ANEXO N° 2.3

MINUTA TÉCNICA

ANÁLISIS DE BOMBEO EN POZOS DE REMEDIACIÓN Y EVOLUCIÓN DE CONCENTRACIÓN DE SULFATO EN POZOS DE EFICIENCIA DE LA REMEDIACIÓN EN QUEBRADA CASERONES

CARGO N° 2 RES. EX. N°1 / ROL D-018-2019

Figura 2-1: Caudales Bombeados en Pozos de Remediación en Quebrada Caserones

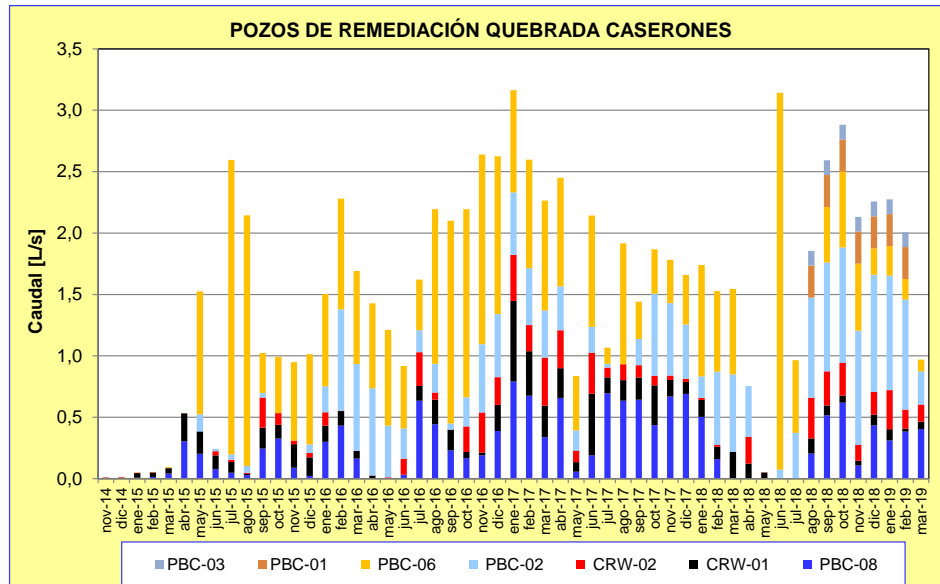
Considerando N° 40: *“En relación a las Acciones N° 3 y 4, deberá indicarse de qué manera la limitación de la extracción de pozos de remediación a los caudales autorizados (CRW- 01 y PBC_08), y la inhabilitación de los pozos no autorizados (PBC-01 y PBC-03), pudieran generar efectos de la pluma de contaminación asociada a la Quebrada Caserones. En línea con lo anterior, deberá presentarse una comparativa actualizada entre la operación de todos los pozos referenciados previamente, y la evolución de los parámetros en los pozos de eficiencia de remediación asociados a la Quebrada Caserones, con un análisis que permita relacionar el comportamiento de la pluma de contaminación con las extracciones desde los pozos -autorizados o no autorizados- que hayan cumplido o se encuentren cumpliendo el rol de barrera de remediación o hidráulica. En base a tales resultados, la Empresa deberá considerar la incorporación de acciones que permitan limitar los niveles de infiltración desde el depósito de arenas, en tanto el incumplimiento de condiciones de operación del Plan de Remediación se vincula a un intento de contener el flujo de infiltraciones desde el depósito de arenas, según lo descrito en el considerando N° 119 de la Formulación de Cargos.”.*

De la información graficada y dado que los pozos de remediación constituyen solo una parte del sistema de control de infiltraciones de la Quebrada Caserones, no es posible establecer una relación única y directa entre los caudales extraídos en los pozos de remediación y las concentraciones de Sulfato en los pozos de eficiencia de remediación (PBC-06B y PBB-07). Por tanto, es posible sostener que la implementación de las acciones ID 4 e ID 5 no incidirá negativamente en el control de infiltraciones de la Quebrada Caserones.

Considerando ello, se propone una nueva acción ID 6 consistente en repotenciar los pozos de remediación existentes y autorizados de la Quebrada Caserones aguas abajo de la zanja cortafugas y operarlos sujeto a los caudales máximos autorizados ambientalmente.
